1.1	CONCEPTO TÉCNICO No. CT:	5456
1.2	ÁREA:	INVESTIGACIÓN Y DESARROLLO
1.3	COORDINACIÓN:	CONCEPTOS TÉCNICOS
1.4	REFERENCIA CRUZADA RADICADO FOPAE:	2009ER69
1.5	RESPUESTA OFICIAL No. RO:	34260

2.1	SOLICITANTE:	JUAN REINALDO SUÁREZ MEDINA CURADURÍA URBANA NO.1
2.2	PROYECTO:	VERBENAL
2.3	LOCALIDAD:	1 USAQUÉN
2.4	UPZ:	9 VERBENAL
2.5	BARRIO O SECTOR CATASTRAL:	SAN ANTONIO NORTE II SECTOR
2.6	DIRECCIÓN:	CARRERA 16 No. 183-43
2.7	CHIP:	AAA0116ELJZ
2.8	FECHA DE EMISIÓN:	28 DE ENERO DE 2009
2.9	EJECUTOR DEL ESTUDIO:	INGECIENCIAS S.A.

El presente concepto técnico corresponde a la **primera revisión** realizada por la Dirección de Prevención y Atención de Emergencias, del informe "Estudio de Suelos y Geosísmico Local – Proyecto Verbenal" elaborado por el Ing. Héctor Parra Ferro, a construirse en el predio ubicado en la Carrera 16 No. 183-43 de Bogotá. El cual fue radicado el 06 de Enero de 2009 mediante oficio 2009ER69, por el Arq. Juan Reinaldo Suárez Medina de la Curaduría Urbana No.1 en cumplimiento a lo estipulado en el Decreto 193 de 2006.

Figura 1. Localización del Proyecto Verbenal.

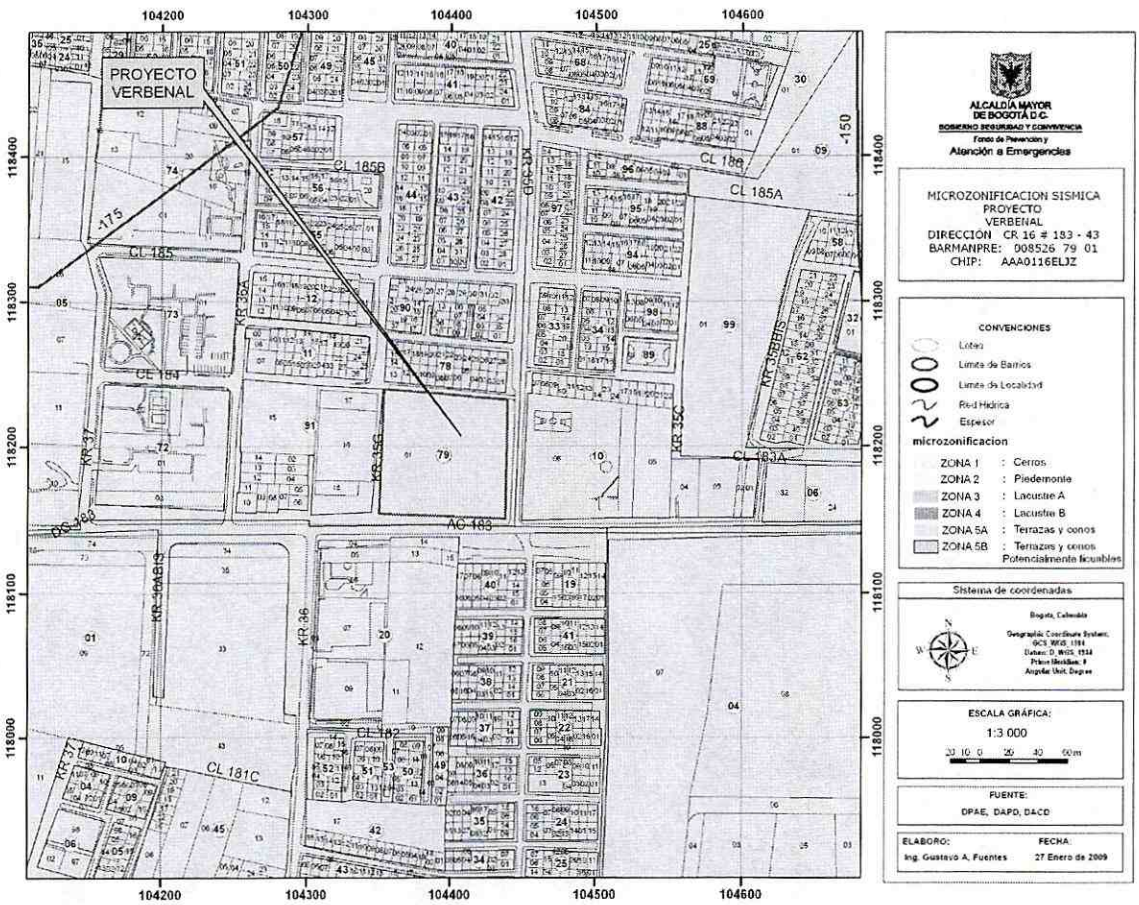
Se solicita al consultor ajustar la profundidad a la que se localiza el basamento rocoso ya que en el mapa de espesores de sedimentos del estudio de Microzonificación Sísmica de Bogotá, que se ilustra en la Figura 1, se encuentra entre 150 y 175 m.

Se solicita al consultor ajustar la profundidad a la que se localiza el basamento rocoso ya que en el mapa de espesores de sedimentos del estudio de Microzonificación Sísmica de Bogotá, que se ilustra en la Figura 1, se encuentra entre 150 y 175 m.
